**OGGETTO: Piano Regionale Attività Estrattive (PRAE) - Bacino Valleversa – Cava di Gesso
sotterranea denominata San Pietro-Pratonuovo sita in Loc. San Pietro 14 coltivata dalla**

OGGETTO: PIANO REGIONALE DELLE ATTIVITÀ ESTRATTIVE DELLA REGIONE PIEMONTE (PRAE). CONVOCAZIONE DELLA SECONDA CONFERENZA DI COPIANIFICAZIONE E VALUTAZIONE E AVVIO DELLA CONSULTAZIONE DEI SOGGETTI COMPETENTI IN MATERIA AMBIENTALE PER LA FASE DI VALUTAZIONE DELLA PROCEDURA DI VAS AI SENSI DELL'ART. 5 C. 1 LETTERA C DELLA L.R. 23/2016 E DELL'ARTICOLO 13 C. 5 BIS DEL D.LGS. 152/2006 (NOTA PROT. 14454 DEL 22/12/2022)
OSSERVAZIONI

OSSERVAZIONI AL PIANO REGIONALE DELLE ATTIVITÀ ESTRATTIVE DELLA REGIONE PIEMONTE (PRAE) ADOTTATO CON D.G.R. 81-6285 DEL 16/12/2022

AREE DA STRALCIARE

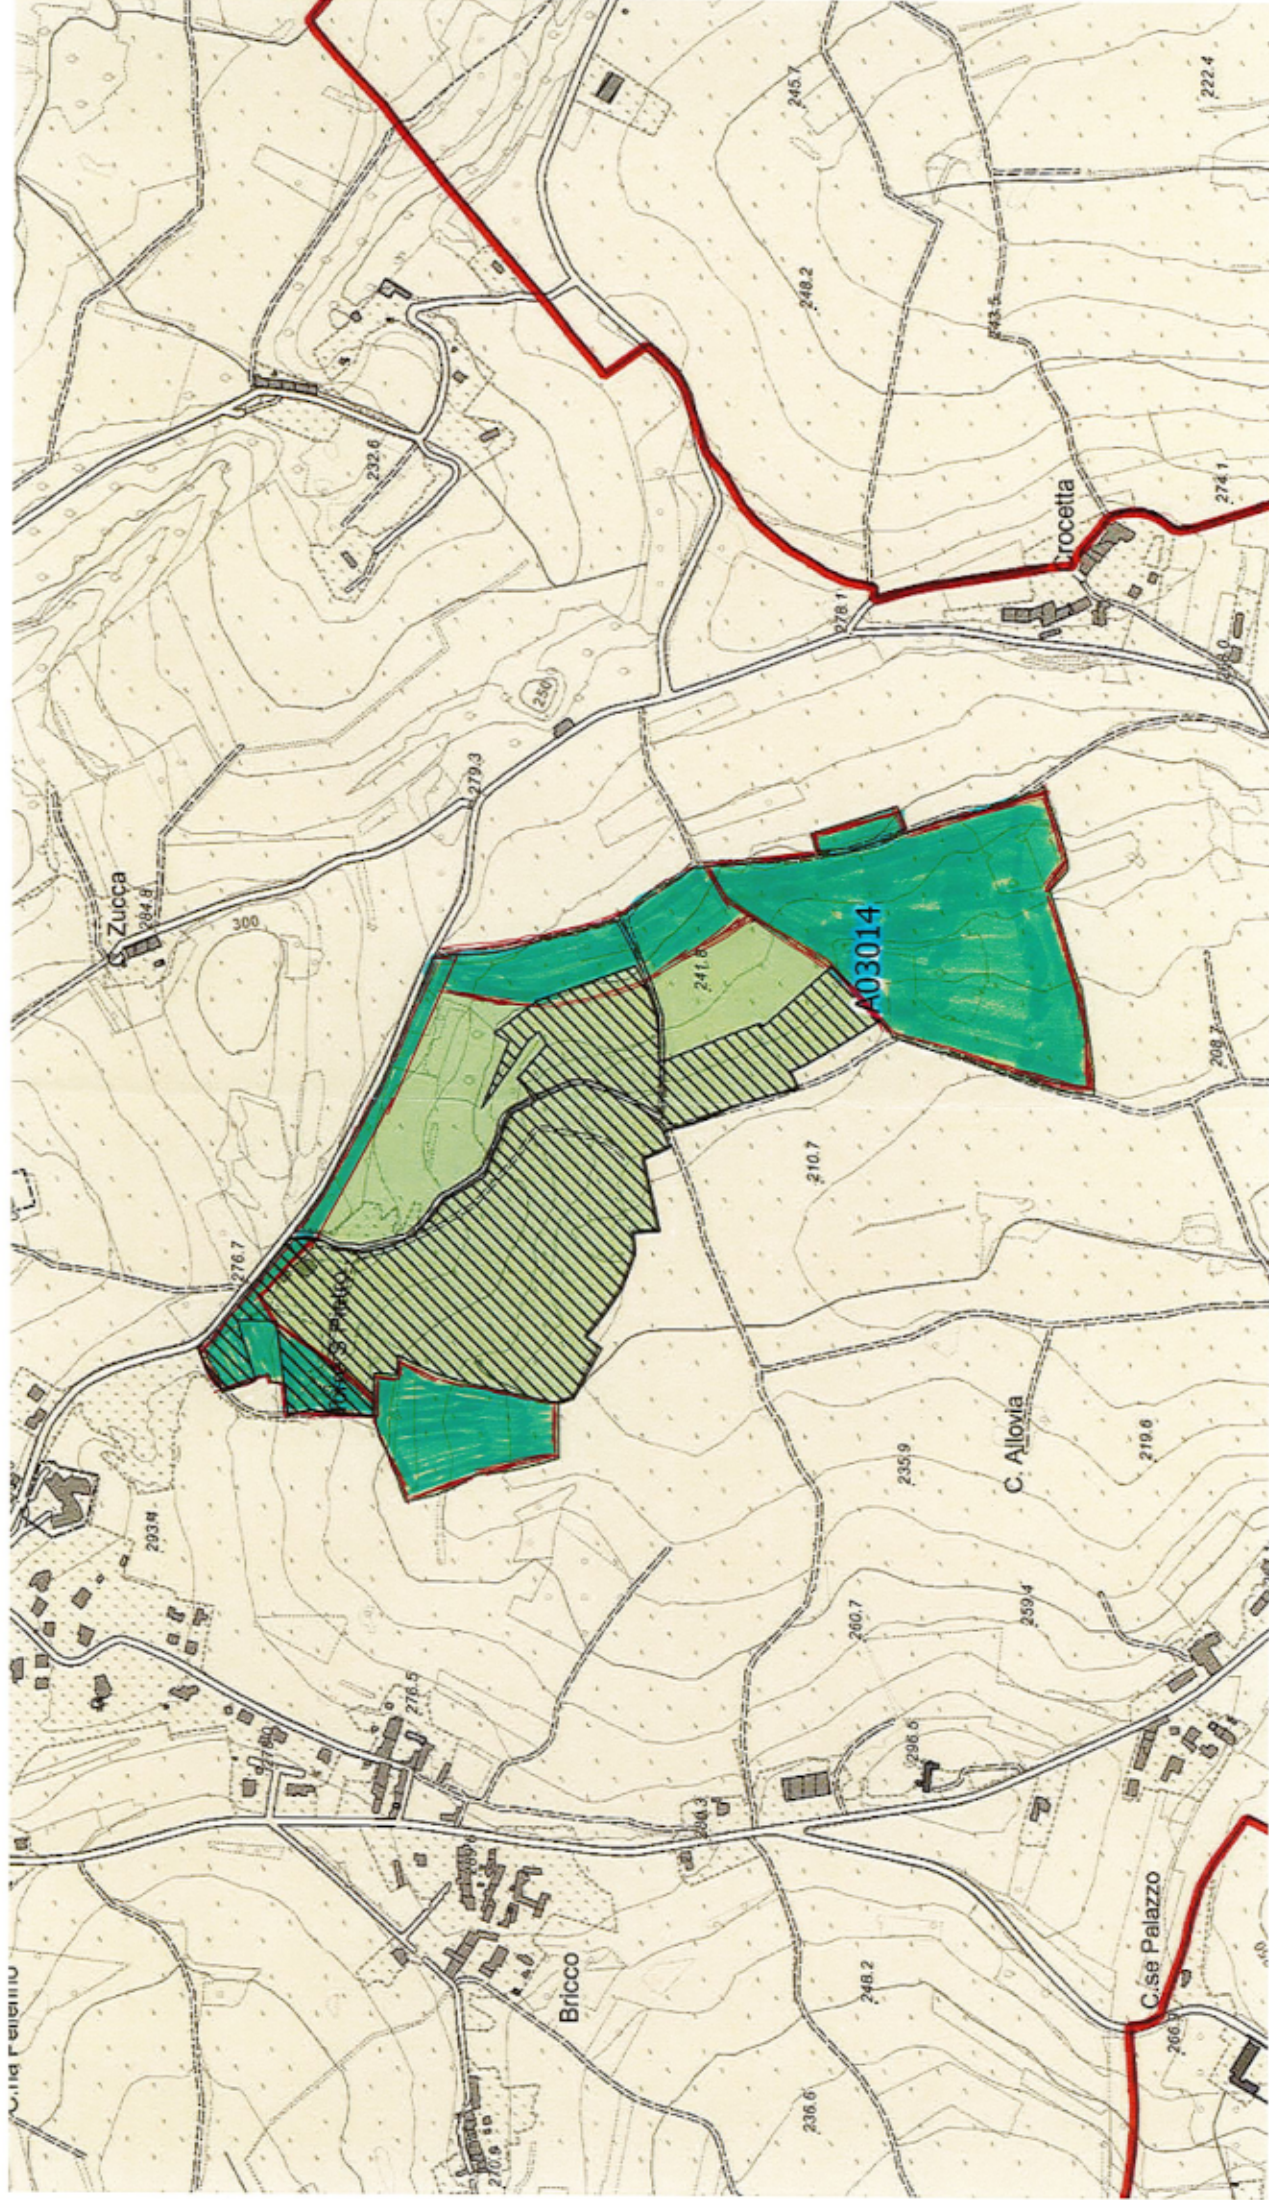
Che dalla superficie delimitata come "polo" nel territorio del Comune di Murisengo **siano stralciate** le aree individuate dai seguenti mappali:

FOGLIO 15 PARTICELLE 115-116-117-118-119-120-124 parte-125-126-127-128-142parte-211-212-231-234 in quanto il mantenimento di tali aree nella perimetrazione del polo, consentirebbe un ampliamento del fronte di cava verso il capoluogo, la località Bricco e verso la Torre di San Pietro, all'interno della fascia di rispetto di ml. 250 imposta da leggi statali per la tutela dei beni storico-architettonici.

FOGLIO 15 PARTICELLE 132parte-133parte-195-parte-196parte-198-199-200-225
FOGLIO 16 PARTICELLE 100-101-102

In quanto il perimetro del polo estrattivo deve essere mantenuto ad una distanza di sicurezza dalla viabilità pubblica per evitare che i frequenti fenomeni di sinkhole arrivino ad interessare la sede stradale minacciando la pubblica incolumità

FOGLIO 16 PARTICELLE 148-149-150-151-152-153-154-155-156-157-158-159-160-161-162-163-203-204-214-218-219-220-221-222-223-224-225-226

in quanto il mantenimento di tali aree nella perimetrazione del polo, consentirebbe un ampliamento del fronte di cava verso il centro abitato denominato località Crocetta con gli inevitabili problemi dovuti alle vibrazioni e alle esplosioni delle cariche utilizzate per la coltivazione.

Si invia pertanto una planimetria con la modifica del perimetro del "polo" da inserire nella documentazione del PRAE da approvare.

Allegato 4

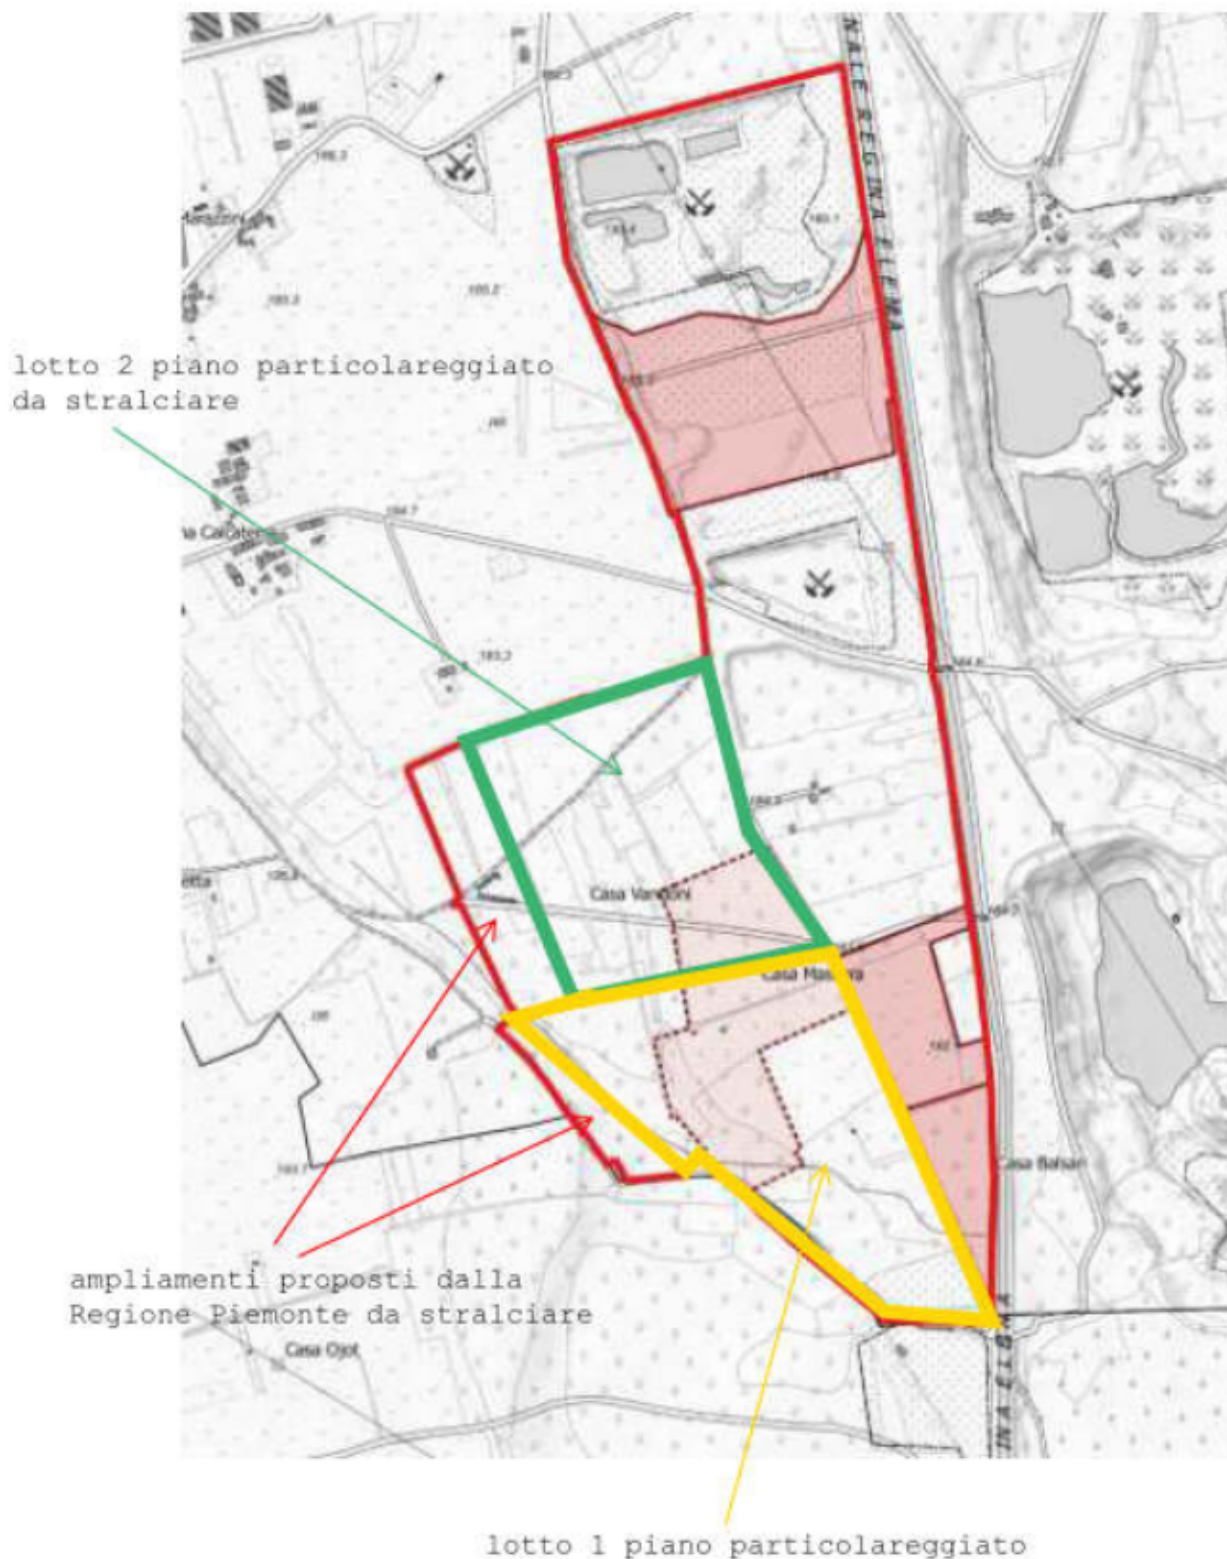
- lo stralcio dell'area individuata quale lotto 2 nel Piano Particolareggiato "POLO ESTRATTIVO SAN GIOVANNI" approvato, ai sensi dell'art. 7 bis delle Norme Tecniche di Attuazione del P.A.E.P., con deliberazione di G.C. n. 282 del 19/12/2013, in continuità con quanto precedente disposto dal Consiglio Comunale con deliberazione C.C. n. 15 del 17/04/2013;

- lo stralcio dell'ulteriore area di ampliamento nella zona ovest previsto dalla Regione Piemonte;
- 2) DI DARE ATTO che gli stralci proposti, in riduzione al perimetro del polo estrattivo denominato "OLEGGIO", sono finalizzati al perseguimento di un preminente interesse pubblico teso alla tutela paesaggistica e ambientale oltre che alla tutela delle attività economiche e delle private proprietà ad uso abitativo già presenti nell'area in oggetto;

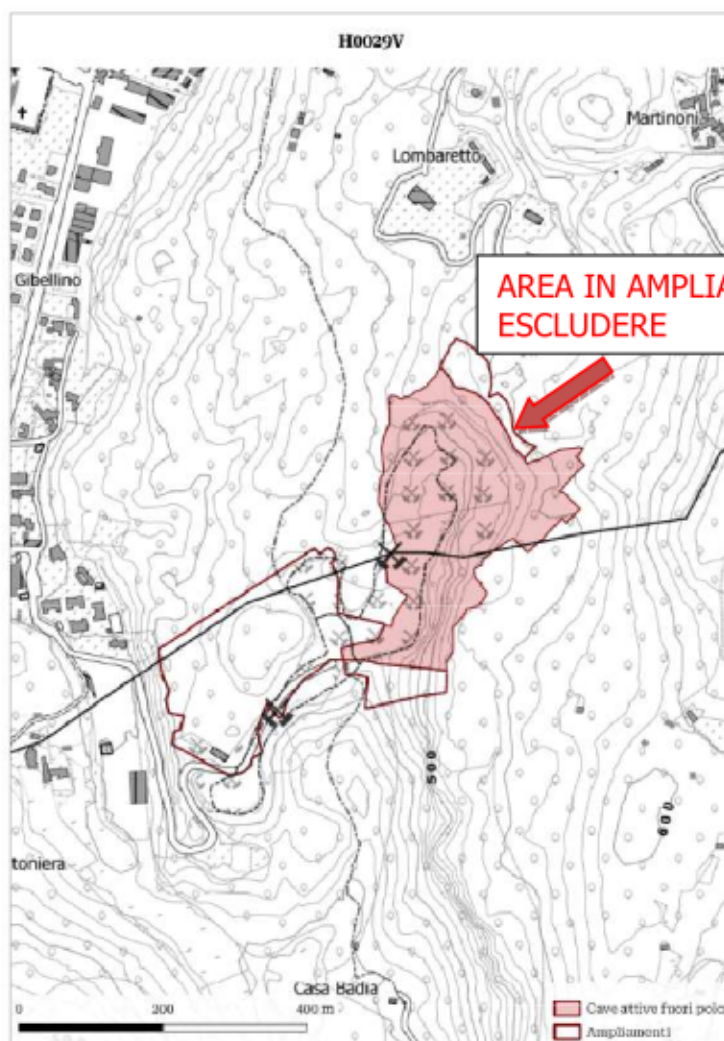
Si aggiunge inoltre che esaminando l'area prevista come ampliamento della cava verso nord si è evidenziata una difformità rispetto alla perimetrazione della cava attiva sul vigente PRGC, precisamente sui parte dei mappali catastali n. 201-207-210.

Tali mappali infatti ricadono nel vigente PRGC in un'area classificata come "AMBITI DI VALORE AMBIENTALE E PAESAGGISTICO (A.V.A.P.) pertanto dovrebbero essere esclusi dalla perimetrazione della cava.

PROPOSTA DI RIDUZIONE DELLA PERIMETRAZIONE DEL BACINO

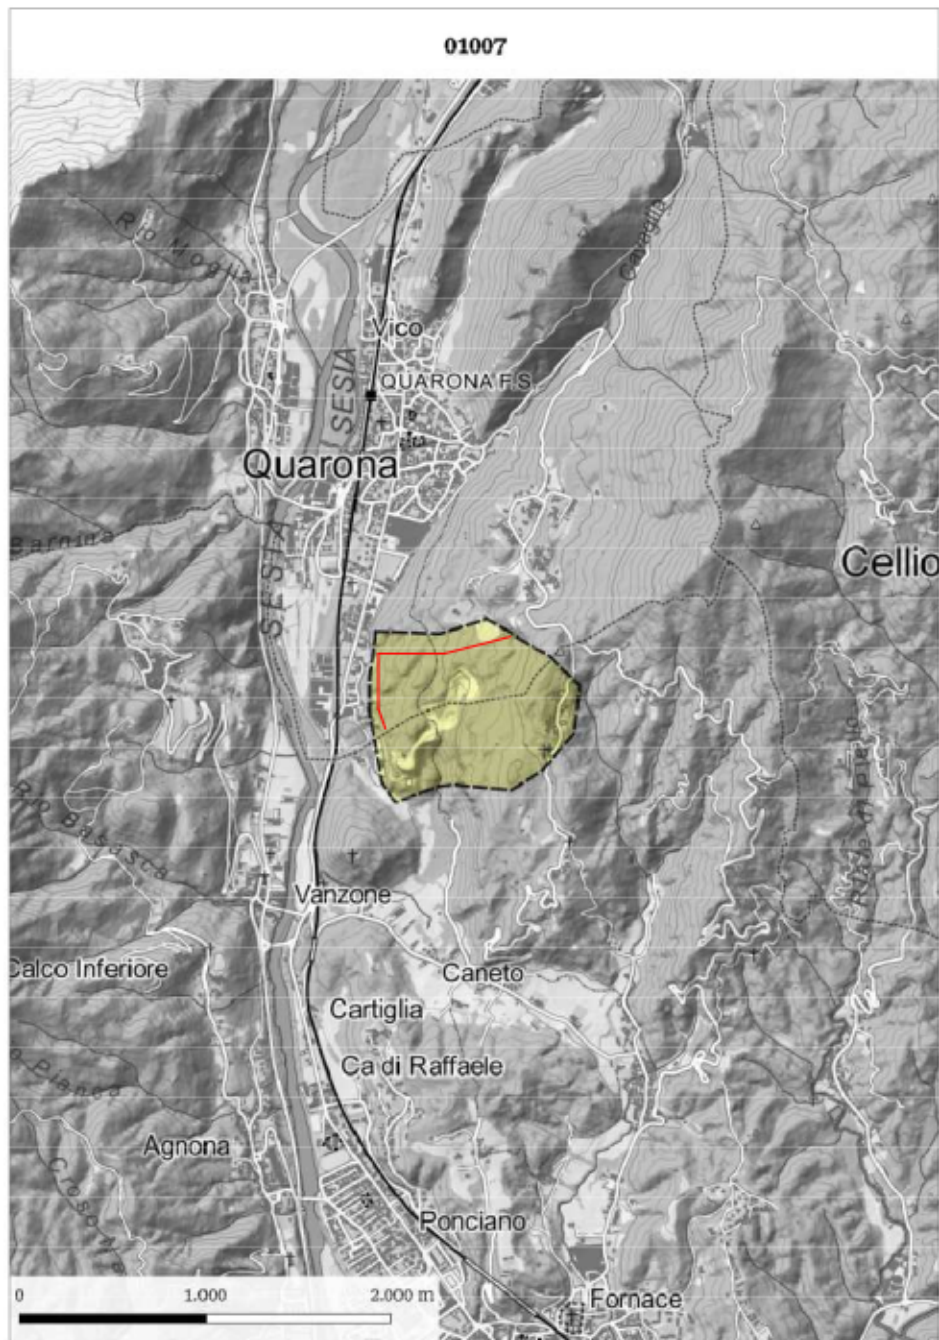
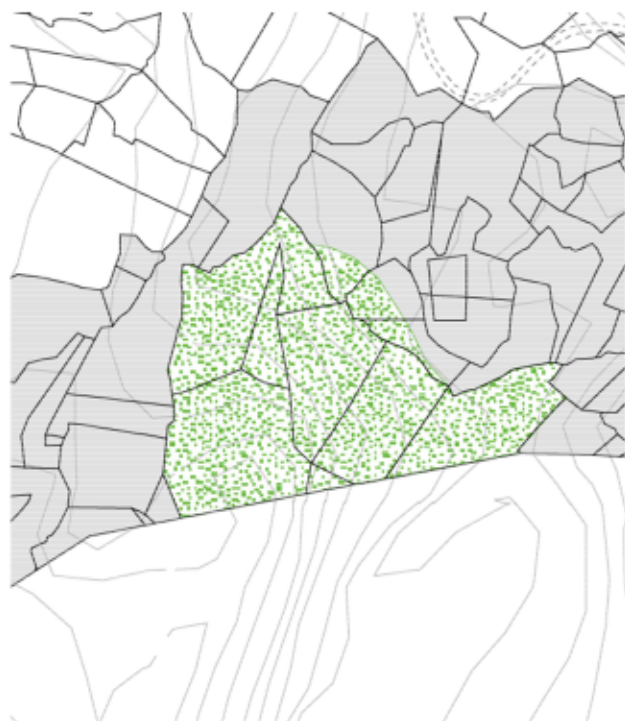
Si consideri inoltre di ridurre in conseguenza la perimetrazione anche dell'area di bacino che pare estendersi troppo anche in aree già urbanizzate.

Si riportano allo scopo di chiarire meglio l'osservazione le tavole per il confronto.

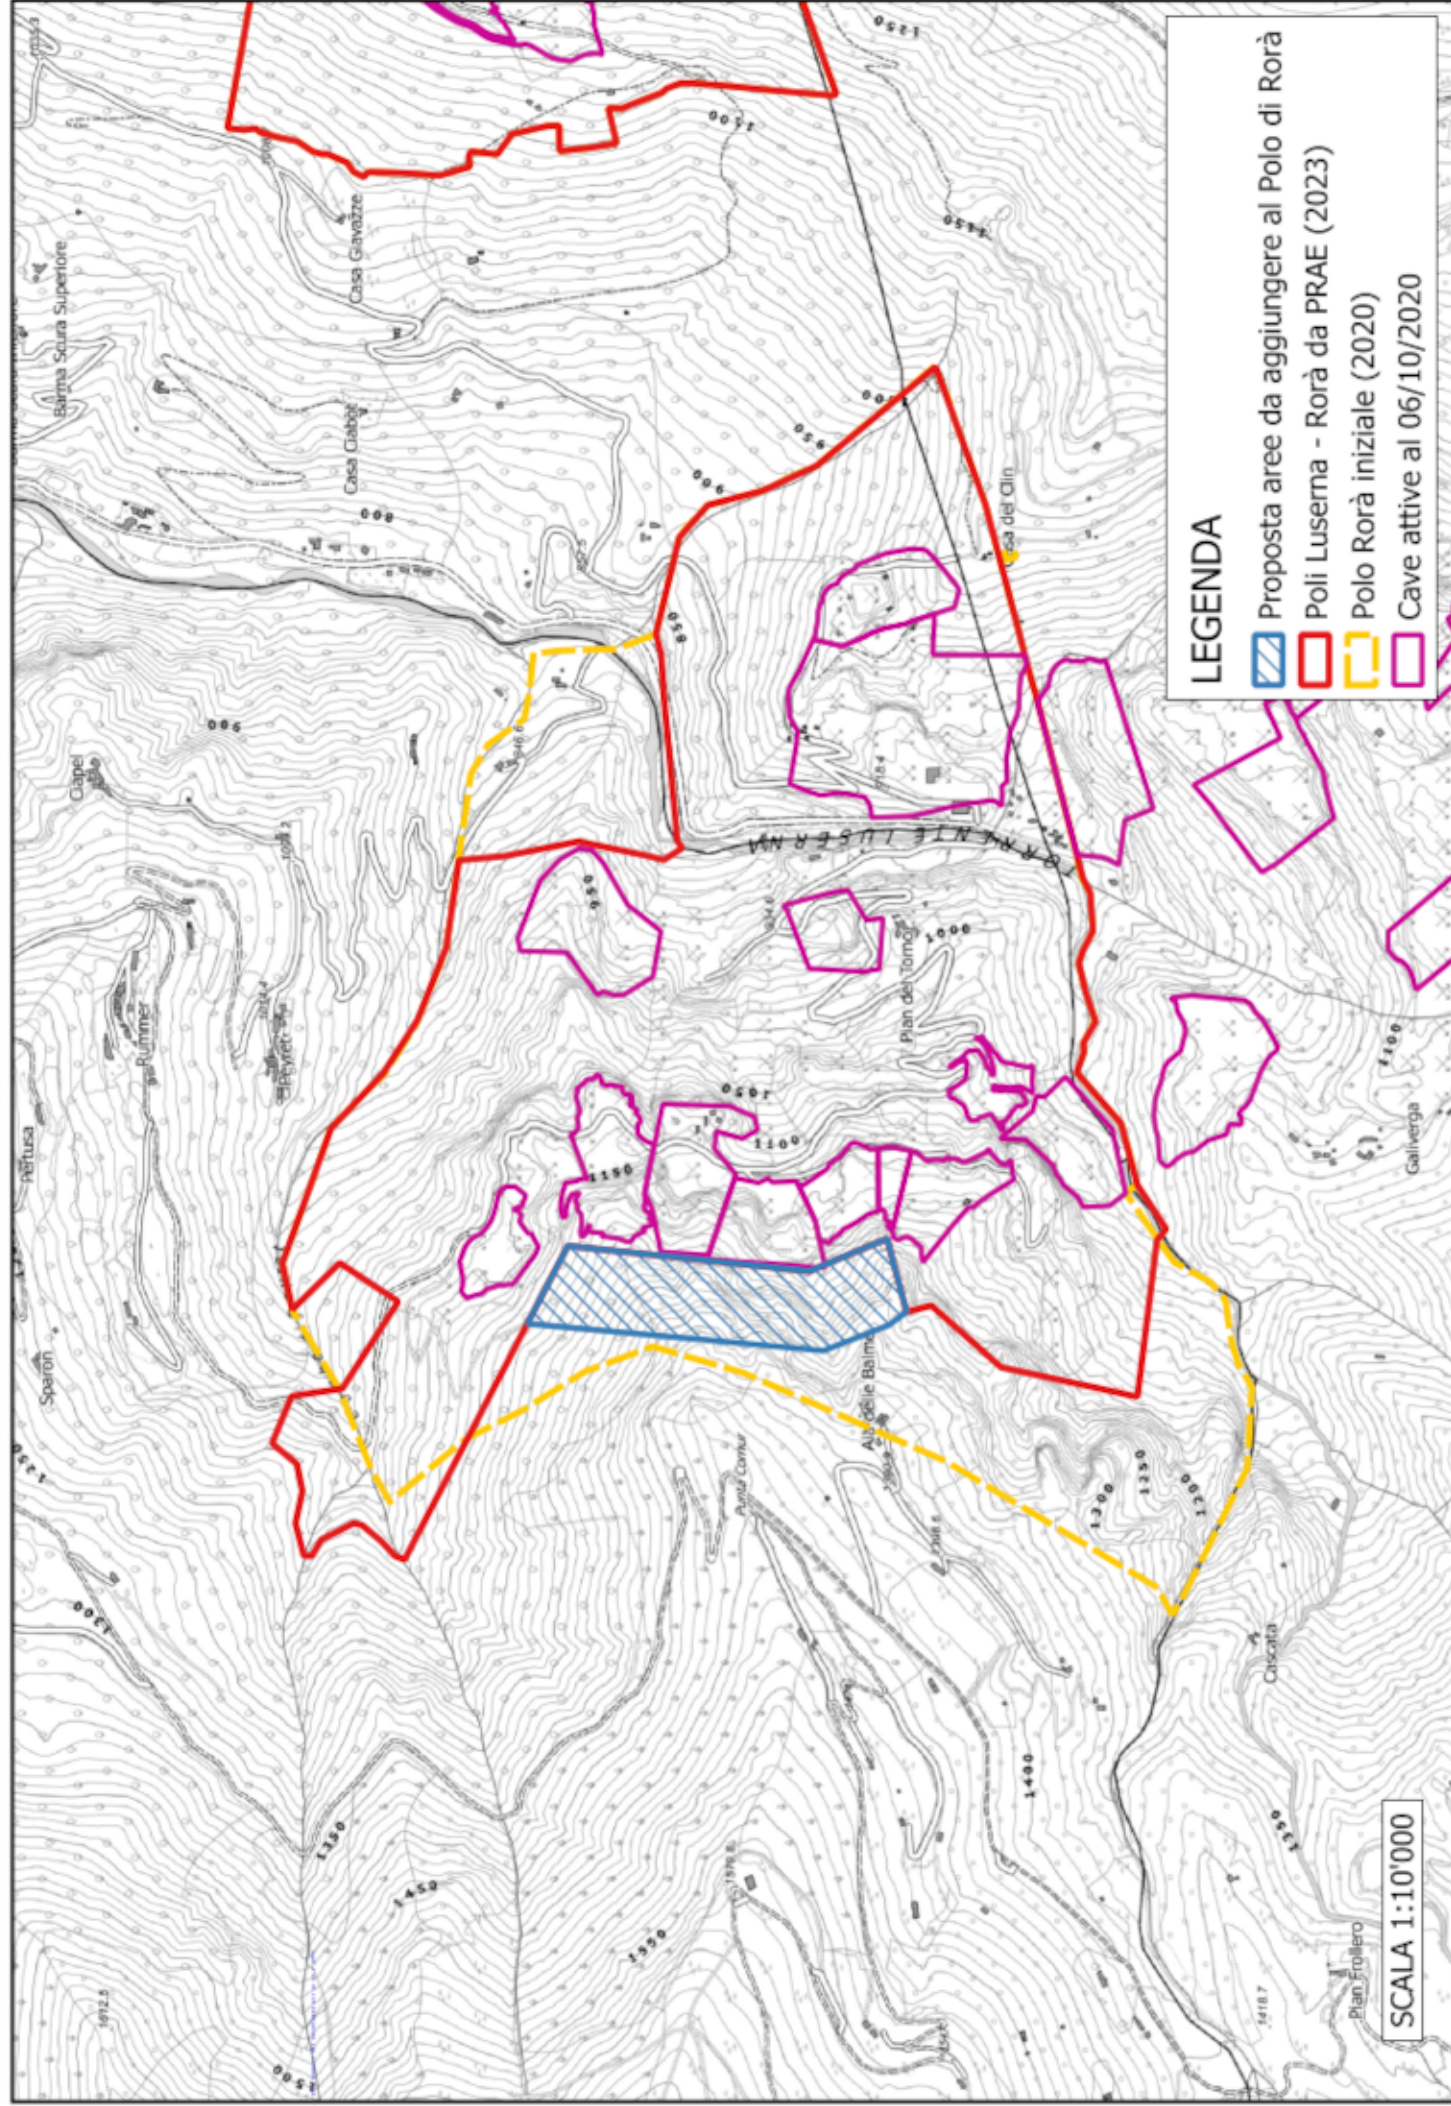
il ripristino nel redigendo PRAE delle aree stralciate, come indicato nella cartografia in allegato, dando atto che qualora necessario si provvederà a trasmettere anche un formato Shapefile dei confini indicati.
